正誤表

2025年目標 TAC建築士講座

級	一級
講義	設計製図
教材	課題3・課題5

【断面図】

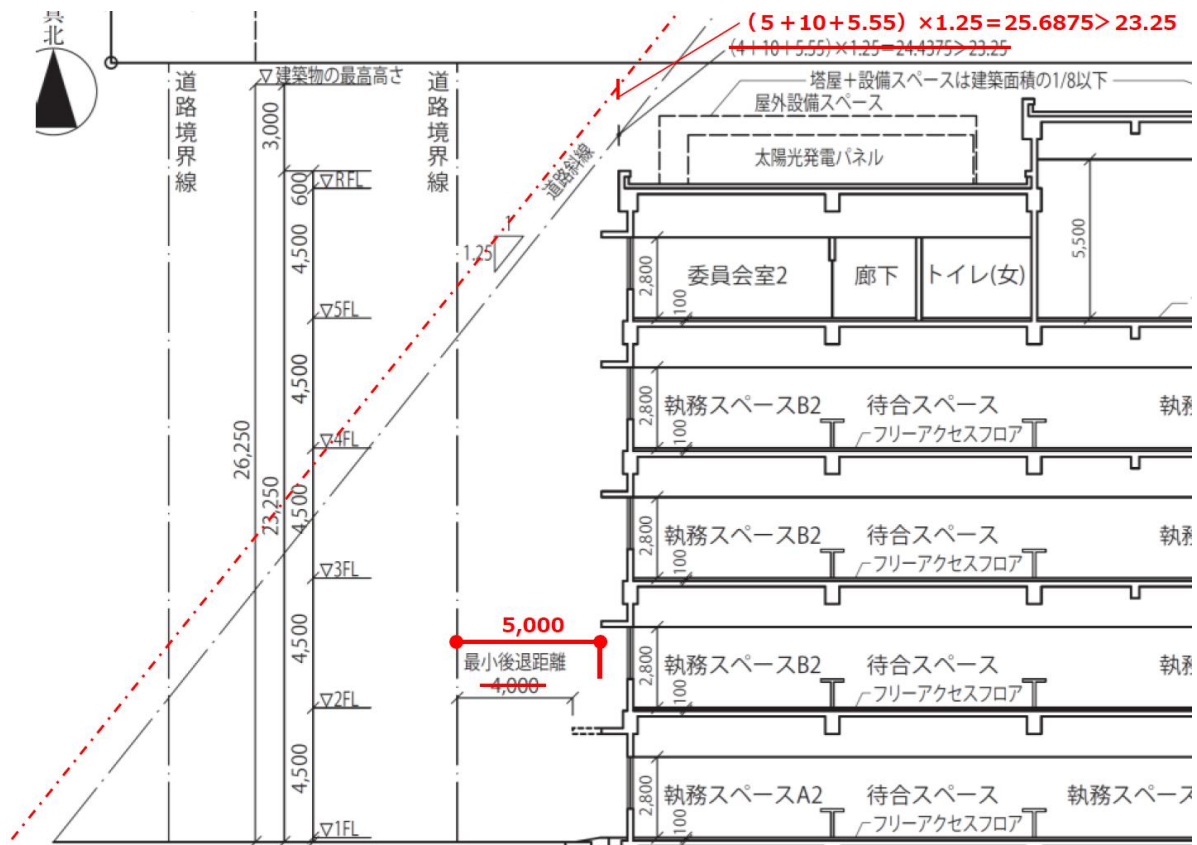
日付	教材	内 容
8/30	課題3 答案例 I	課題3及び課題5の「答案例 I」において、最小後退距離の取り方を、以下のように訂正してください。 ※道路斜線の検討において、庇の出が影響する最小後退距離の緩和については、「ポーチ等の庇」が対象となる。 「ポーチ等の庇」に該当するのは建物の出入口及び通用口であるため、その部分の庇のみ緩和の条件（3項目 [テキストP62参照]）を検討するものとする。 （ポーチ部分を除く日射遮蔽のための庇は緩和の対象外）  【基準階平面図（南側部分）】  【1階平面図・配置図（南側部分）】
